製品仕様変更のご案内

このたび、「GFun マルチコネクタインナー・GFun マルチコネクタアウター」につきまして、仕様の変更を行うことになりました。それに伴う変更点を下記の通りご案内致します。

■対象製品アイテム(2022年3月14日受注分より切替)

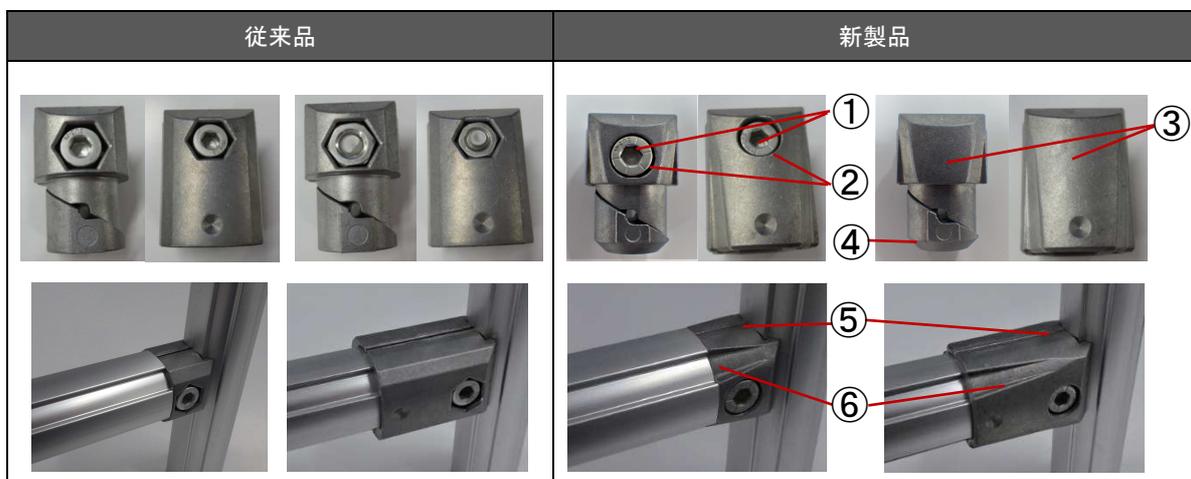
- ・ボルトの材質 従来品:アルミ ⇒ 新製品: **アルミ (高強度アルミ合金)**
- ・部品構成 従来品:ボルト+ナット⇒ 新製品: **ナットレス**
- ・形状 意匠性、組立性の向上のため以下の変更を行いました。
 - ①ボルト材質変更: インパクトドライバーが使用可能(締付トルクに変更はありません。)
 - ②座ぐり形状: 六角穴→丸穴
 - ③ナットレス: コネクタに直タップ
 - ④フレーム挿入部形状: 面取り追加
 - ⑤合わせ部: 斜めにし隙間を削減
 - ⑥コネクタ外形: フレーム形状に同化させる堀込みを追加
